## AEMグラファーLite機能追加に伴う改訂のお知らせ

### 仕様変更内容

#### 有線LAN接続図

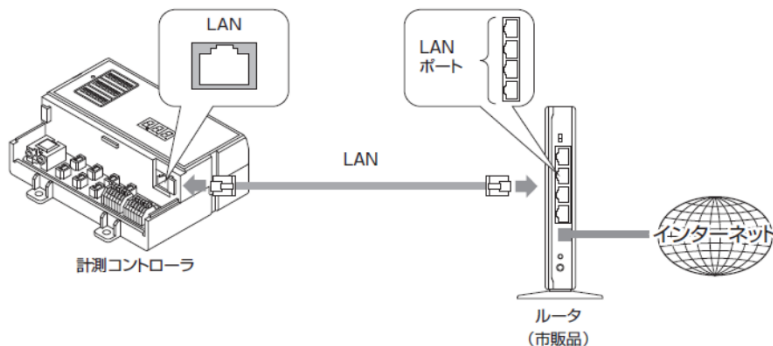
ECHONET Lite対応家電の「操作」について、複数インスタント対応及び、自動登録の早期化やプロパティー一括処理等の機能アップを図りました。本仕様改訂により、ネットワークとの確実な接続を有するため、機器本体計測コントローラとルータ間は下図のように有線LANでの接続が必須となります。

※尚、ECHONET Lite対応家電の「操作」を実施されないケースや、エコナビランドの閲覧等の機能においては、今まで通り、計測コントローラとルータ間を無線LAN接続されても問題ございません。

- 計測コントローラのLANポートとルータ(市販品)のLANポートを有線LAN(Cat5e)で接続します。
- 計測コントローラとルータ(市販品)間はΦ16CD管を敷設しLAN配線をしてください。
- ルータ(市販品)と終端装置の配線についてはルータ(市販品)の施工マニュアル、および終端装置のマニュアルを参照ください。
- ブーツ(カバー)付のLANケーブルはご使用になれません。
